ODPOWIEŹ NA ZAPYTANIE_1

Dot.: postępowania nr A120-211-42/17/SK – Dostawa, montaż i uruchomienie „Laboratorium symulacji nagrań telewizyjnych i dokumentacji filmowej Uniwersytetu Gdańskiego w Gdańsku – adaptacja oraz wyposażenie na potrzeby kierunków o profilu praktycznym”.

RYS. NR 1

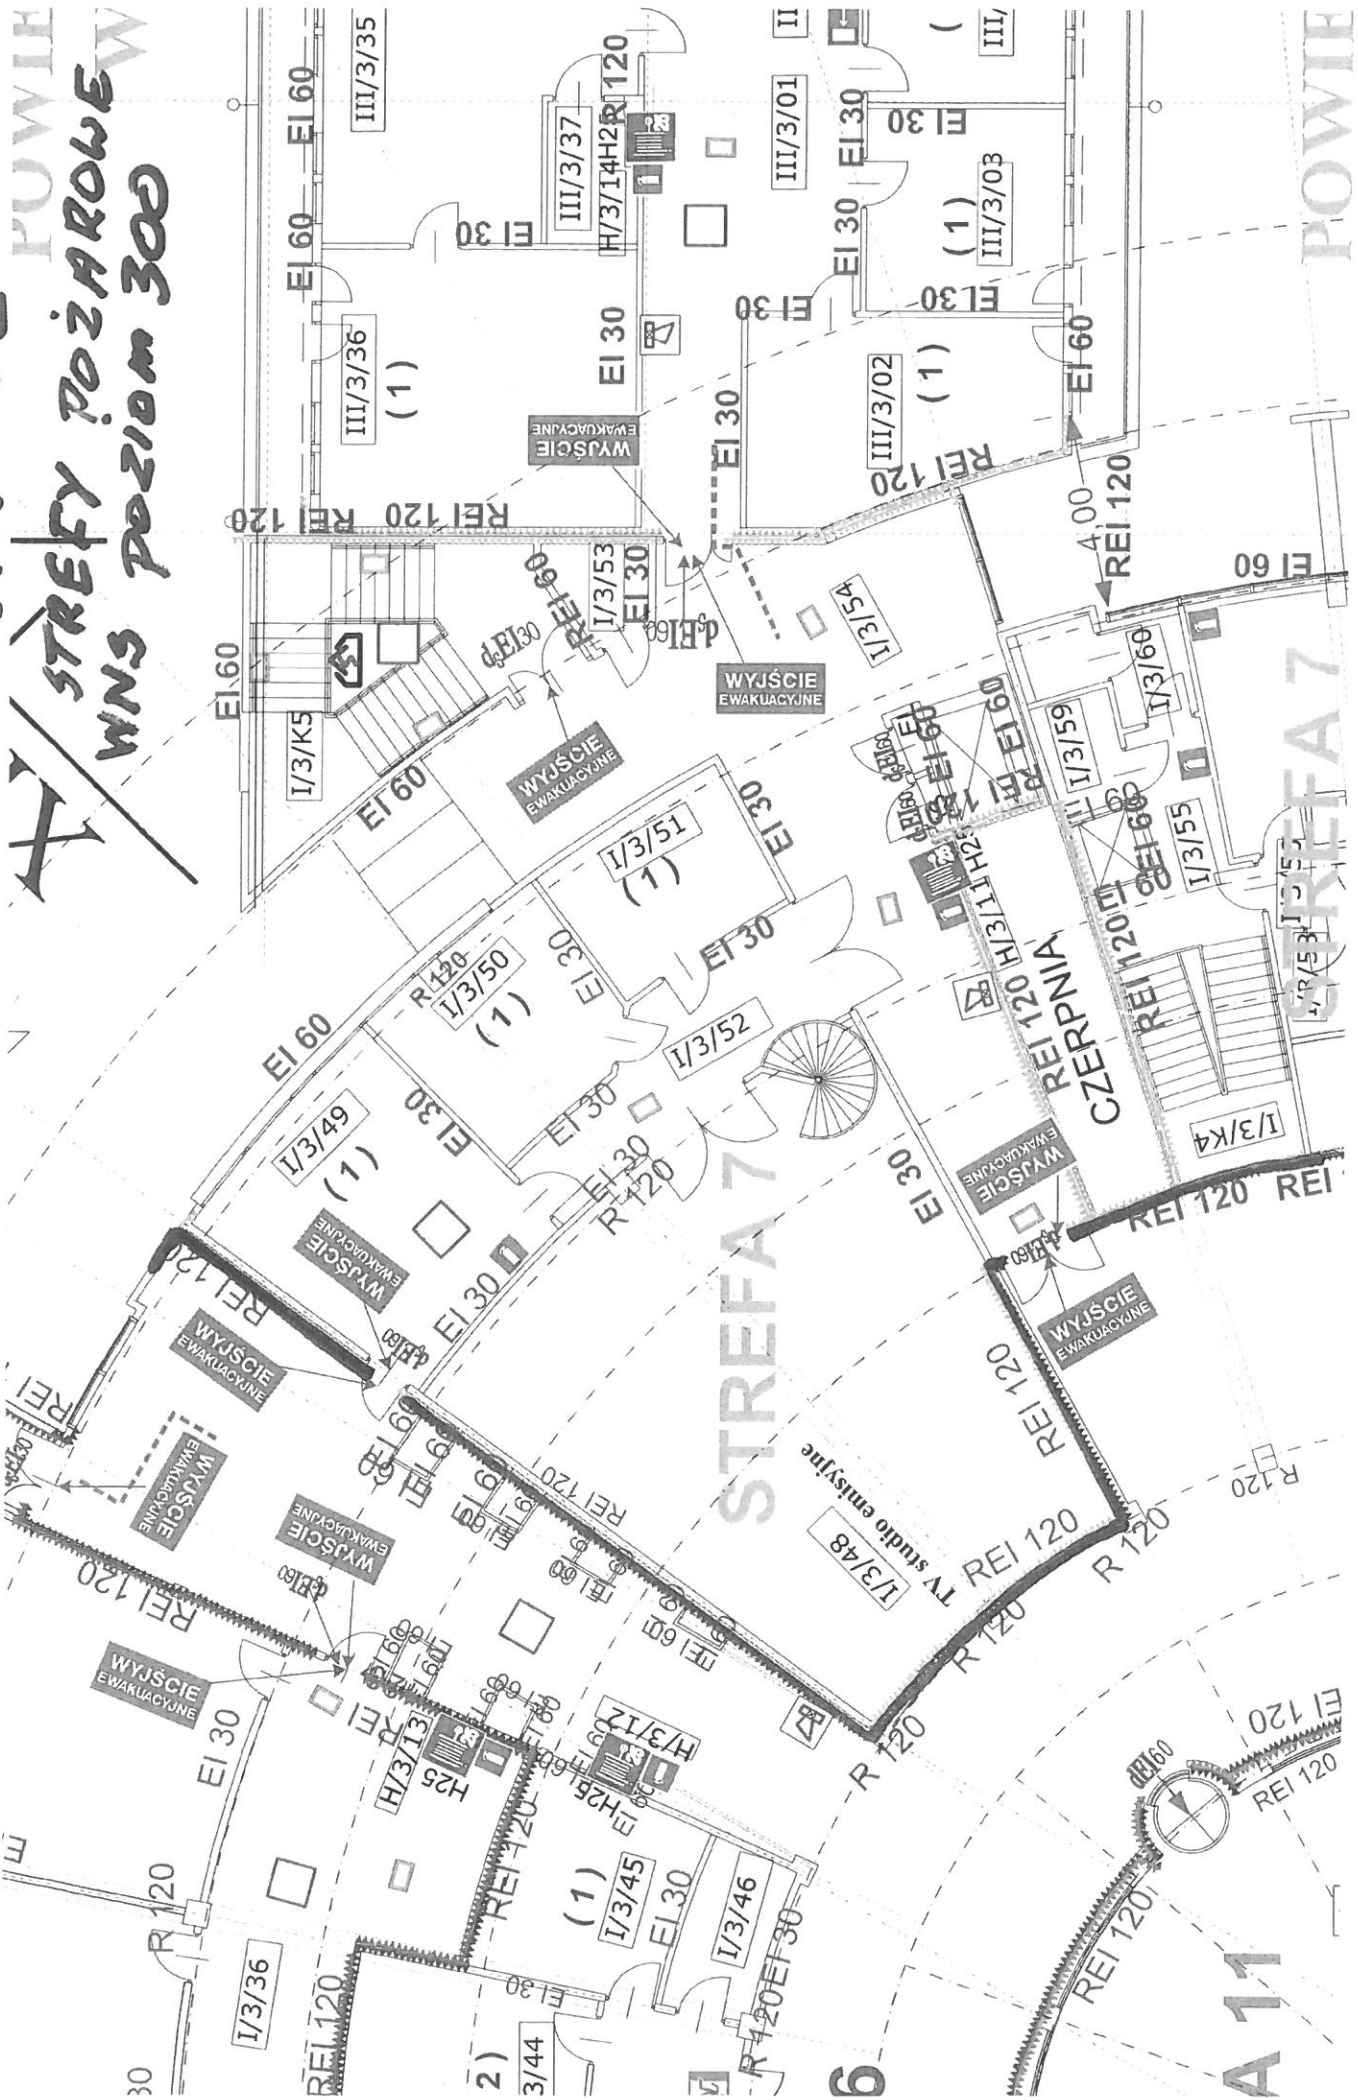
- pkt 2 kłapy ppoż i zawory ppoż: brak informacji na ich temat w koncepcji. Prosimy o podanie podziału stref ppoż w celu dobrania kłap ppoż.;

Tiret pierwsze: Informacja nt. zastosowania kłap p.poż. na kanałach instalacji wentylacyjnej oraz przepustów p.poż na instalacjach rurowych została określona w pkt. 2.4.3 PFU. Ponadto lokalizacja w/w elementów została dodatkowo przedstawiona na rysunku 6.12/W02.

W załączeniu rysunki (Rys. nr 1 i Rys. nr 2) stref przeciwpożarowych budynku Wydziału Nauk Społecznych UG, poziomy 300 i 400, na których umieszczone zostały pomieszczenia laboratorium telewizyjnego.
